SERVICE INFO – INA 0055

Промени в ролките на някои обтягащи рамена за задвижването на допълнителни агрегати

Арт. номера: 533 0077 30
534 0082 30
534 0083 30
534 0133 30
534 0136 30
534 0139 30

Снимка 1: Поглед отблизо на ролката в предишния вариант (отляво) и в новия вариант (отдясно)

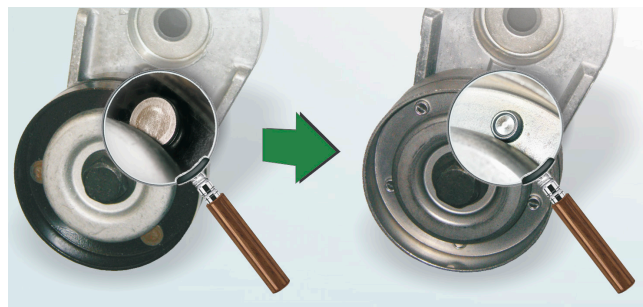
От сега нататък, Schaeffler Automotive Aftermarket ще предлага обтягащите рамена с новия вариант на ролката. Както се вижда на снимката, разликите са в покритието (предишния в черно, сега метална) и в начина на свързване на двете външни половини (преди с нитове, сега чрез ТОХ запресоване).

По време на преходния период ще разполагаме със смесени наличности. И двата варианта отговарят на техническите изисквания и могат да бъдат използвани без ограничения за посочените в каталога автомобили.
